**Verslag huishoudelijke elektrische installatie op laagspanning en zeer lage spanning****Algemeen:**

Referentie: 011-20260811-01	Datum controle: 11/08/2026
Keurder: 011

Eigenaar:	Van Den Berge	EAN-code:	541448820058079117
Adres installatie:	Zellaerstraat 78, 2820 - BONHEIDEN	Nummer teller(s):	1SAG1105373489
		Distributienetbeheerder installatie:	Fluvius
Datum uitvoering installatie:	☒ Vóór 01/10/1981 ☒ Tussen 01/10/1981 en 01/06/2020 ☐ Vanaf 01/06/2020		
Type:	☒ Wooneenheid ☐ Niet-huishoudelijk ☐ PV ☐ Batterij ☐ Laadpaal

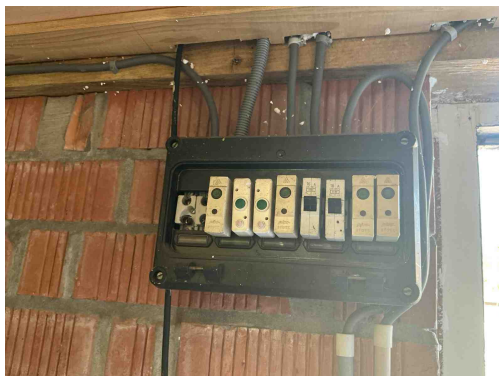
B17 - De voedingsspanning is niet op elk bord vermeld (Boek 1: 3.1.3.3).

Opmerking: Oa bord 1 en 2 en 3 en 4

B04 - De aanduiding van de kringen, klemmen en/of schakelapparatuur ontbreekt, is onjuist of is onvolledig (Boek 1: 3.1.3.1/5.1.6.1).

Opmerking: Oa bord 1 en 2 en 3 en 4

B29 - Het elektrisch verdeelbord in een huishoudelijke ruimte is niet voorzien van een deur (Boek1: 5.3.5.1).

Opmerking: Oa bord 4

B26 - Het elektrisch bord kon niet gedemonteerd worden (Boek 1: 5.3.5.1).

Opmerking: Oa bord 4

D08 - De nodige markeringen op de beveiligingstoestellen ontbreken of zijn onleesbaar (Boek 1: 5.3.5.5).

Opmerking: Oa bord 4

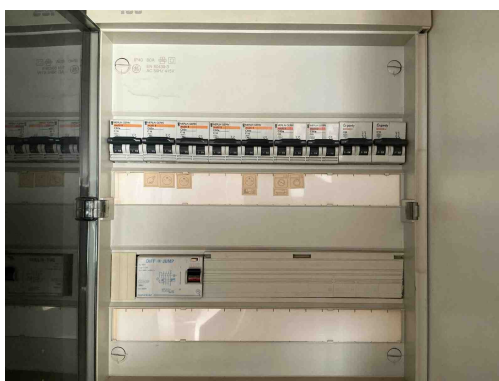
B17 - De voedingsspanning is niet op elk bord vermeld (Boek 1: 3.1.3.3).

Opmerking: Oa bord 1 en 2 en 3 en 4

B04 - De aanduiding van de kringen, klemmen en/of schakelapparatuur ontbreekt, is onjuist of is onvolledig (Boek 1: 3.1.3.1/5.1.6.1).

Opmerking: Oa bord 1 en 2 en 3 en 4

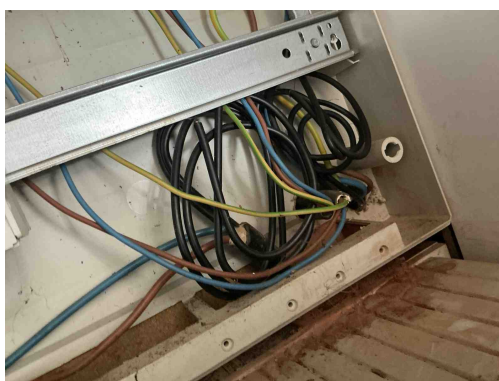
B17 - De voedingsspanning is niet op elk bord vermeld (Boek 1: 3.1.3.3).
Opmerking: Oa bord 1 en 2 en 3 en 4

B04 - De aanduiding van de kringen, klemmen en/of schakelapparatuur ontbreekt, is onjuist of is onvolledig (Boek 1: 3.1.3.1/5.1.6.1).
Opmerking: Oa bord 1 en 2 en 3 en 4

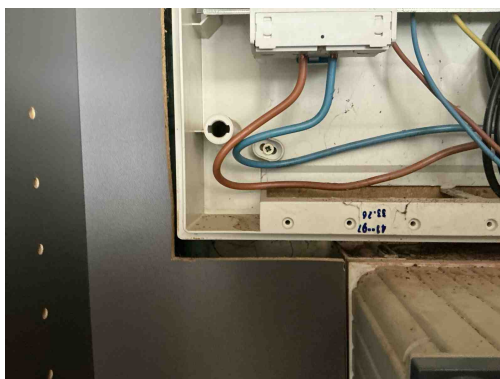
B34 - Het kabeltype van de meterbord verbinding aan de oorsprong van de installatie beantwoordt niet aan de minimale vereisten vastgelegd door de distributienet beheerder. (Boek1: 1.5 + SYNERGRID C1/107)
Opmerking: Oa EXVB

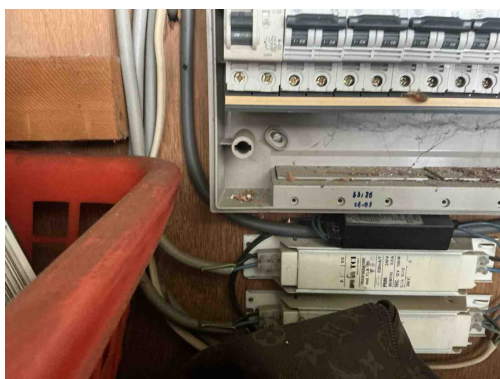
T21 - Het elektrisch materieel is niet geplaatst volgens de voorschriften van de fabrikant/ regels van goed vakmanschap . (Boek 1: 1.4.1.3)

Opmerking: Oa ophangvijzen bord 1 en 2

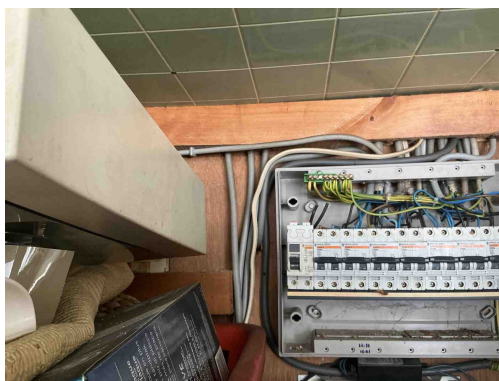
T21 - Het elektrisch materieel is niet geplaatst volgens de voorschriften van de fabrikant/ regels van goed vakmanschap . (Boek 1: 1.4.1.3)

Opmerking: Oa ophangvijzen bord 1 en 2

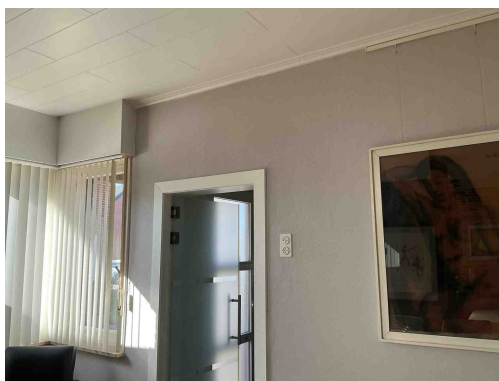
C38 - Het gebruikte kabeltype (snoerkabel) voldoet niet aan de specificaties die van toepassing zijn op voedingsleidingen voor vaste installatie (Boek 1: 1.4.2.1, 5.2.6.2).

Opmerking: Oa aan Bord 2

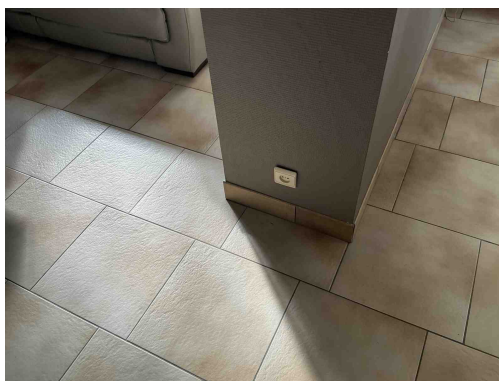
A20 - Er bevindt zich een contactdoos zonder beschermingsgeleider in de elektrische installatie. Deze is niet geplaatst achter een differentieelstroombeschermingsinrichting met grote (max. 30mA) of zeer grote (max. 10mA) gevoeligheid.

Opmerking: Oa keuken, woonkamer

T11 - De contactdozen waarvan de toegekende stroomsterkte maximaal 16A en de toegekende spanning maximaal 250V bedraagt en niet bedoeld zijn voor de voeding van een of meerdere verbruikstoestellen voor een specifiek doel en niet geplaatst zijn in of op schakel- en verdeelborden, beschikken niet of IPXX-D (incl. gemeenschappelijke delen residentieel geheel) (Boek 1: 4.2.2.3/5.3.5.2).

Opmerking: Oa keuken, woonkamer, slaapkamers, ...

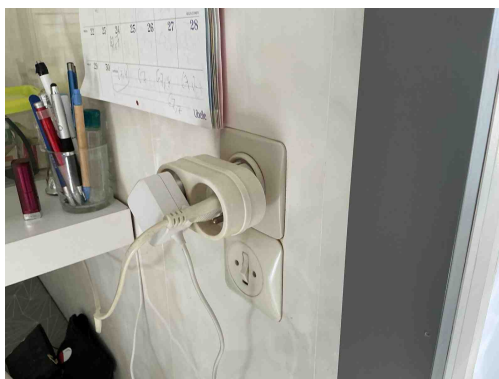
A20 - Er bevindt zich een contactdoos zonder beschermingsgeleider in de elektrische installatie. Deze is niet geplaatst achter een differentieelstroombeschermingsinrichting met grote (max. 30mA) of zeer grote (max. 10mA) gevoeligheid.

Opmerking: Oa keuken, woonkamer

T10 - Bepaalde contactdozen en/of schakelaars zijn niet degelijk bevestigd (Boek 1: 1.4.1.3).

Opmerking: Oa woonkamer, slaapkamer

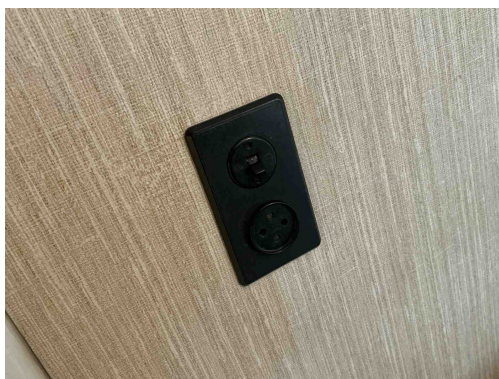
A20 - Er bevindt zich een contactdoos zonder beschermingsgeleider in de elektrische installatie. Deze is niet geplaatst achter een differentieelstroombeschermingsinrichting met grote (max. 30mA) of zeer grote (max. 10mA) gevoeligheid.

Opmerking: Oa keuken, woonkamer

T11 - De contactdozen waarvan de toegekende stroomsterkte maximaal 16A en de toegekende spanning maximaal 250V bedraagt en niet bedoeld zijn voor de voeding van een of meerdere verbruikstoestellen voor een specifiek doel en niet geplaatst zijn in of op schakel- en verdeelborden, beschikken niet of IPXX-D (incl. gemeenschappelijke delen residentieel geheel) (Boek 1: 4.2.2.3/5.3.5.2).

Opmerking: Oa keuken, woonkamer, slaapkamers, ...

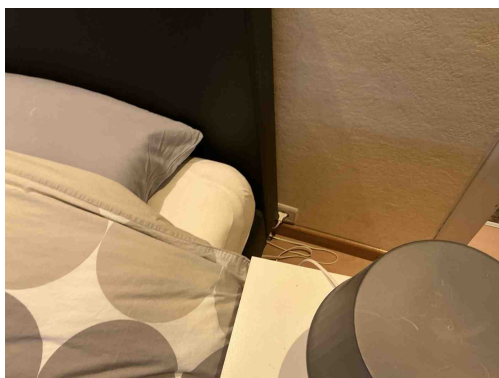
T11 - De contactdozen waarvan de toegekende stroomsterkte maximaal 16A en de toegekende spanning maximaal 250V bedraagt en niet bedoeld zijn voor de voeding van een of meerdere verbruikstoestellen voor een specifiek doel en niet geplaatst zijn in of op schakel- en verdeelborden, beschikken niet of IPXX-D (incl. gemeenschappelijke delen residentieel geheel) (Boek 1: 4.2.2.3/5.3.5.2).

Opmerking: Oa keuken , woonkamer , slaapkamers, ...

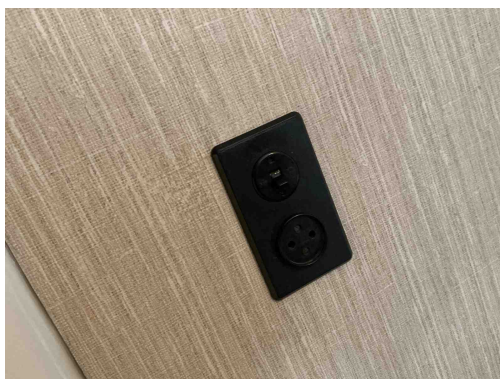
T11 - De contactdozen waarvan de toegekende stroomsterkte maximaal 16A en de toegekende spanning maximaal 250V bedraagt en niet bedoeld zijn voor de voeding van een of meerdere verbruikstoestellen voor een specifiek doel en niet geplaatst zijn in of op schakel- en verdeelborden, beschikken niet of IPXX-D (incl. gemeenschappelijke delen residentieel geheel) (Boek 1: 4.2.2.3/5.3.5.2).

Opmerking: Oa keuken , woonkamer , slaapkamers, ...

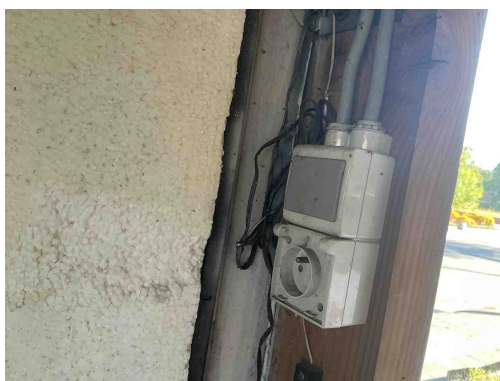
T10 - Bepaalde contactdozen en/of schakelaars zijn niet degelijk bevestigd (Boek 1: 1.4.1.3).
Opmerking: Oa woonkamer , slaapkamer

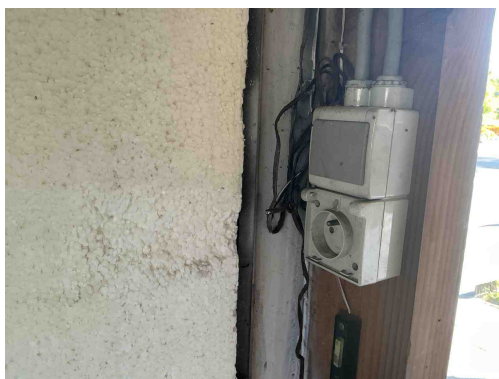
T09 - Bepaalde contactdozen en/of schakelaars zijn beschadigd (Boek 1: 1.4.1.3).
Opmerking: Oa garage

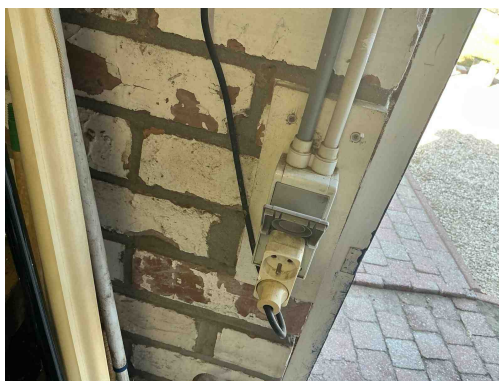
A16 - Er is geen continuïteit van de beschermingsgeleider van de contactdoos (Boek 1: 5.4.3.4).

Opmerking: Oa Garage

C27 - Het gebruik van geleiders van het type VTLMb (côte-à-côte) is niet toegestaan (Boek 1: 1.4.2.1).

Opmerking: Oa garage

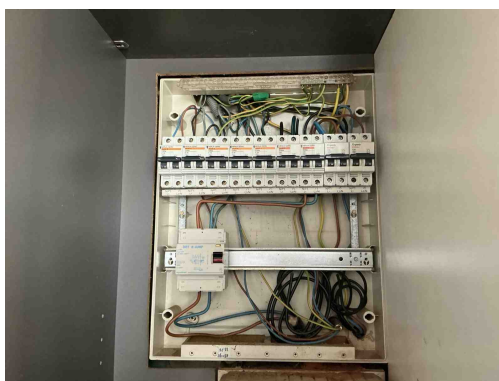
A16 - Er is geen continuïteit van de beschermingsgeleider van de contactdoos (Boek 1: 5.4.3.4).
Opmerking: Oa Garage
